改善箇所説明図

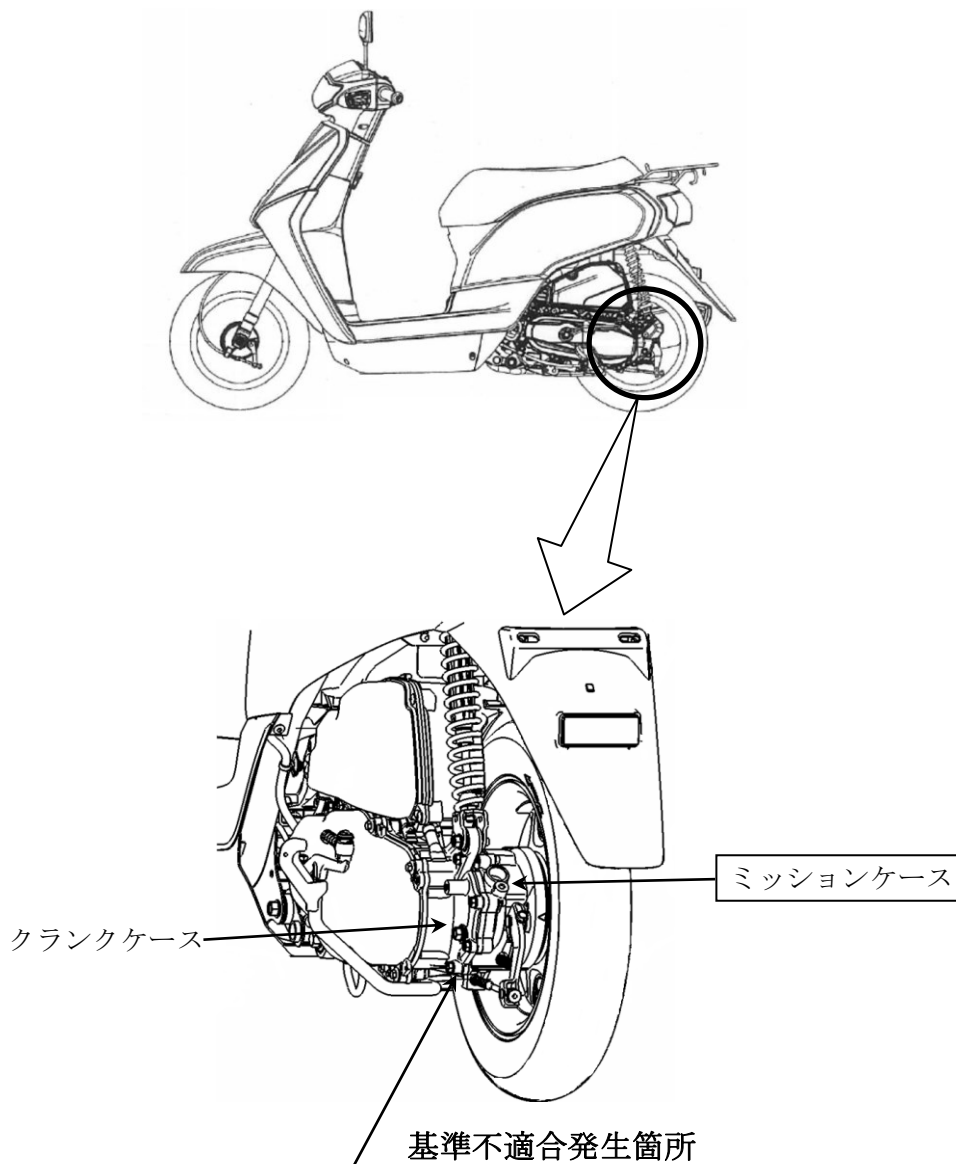
原動機において、クランクケースとミッションケースの製造工程での管理方法が不適切なため、当該ケースの合わせ面の密着性が不足し、ミッションオイルが漏れることがある。そのため、オイルの潤滑不良で異音が発生し、そのまま使用を続けるとケース内のベアリングが破損して、最悪の場合、走行中に後輪がロックし、転倒するおそれがある。

全車両、ミッションオイル量を測定し、基準未満の場合はミッションケースを良品に交換するとともに、ベアリング等を新品に交換する。基準以上の場合はケースの合わせ面を清掃し、ガスケットを塗布して再組付けを行う。

注： は点検結果により、交換する部品を示す。

識別：車台番号打刻部付近に白色の識別ラベルを貼付する。
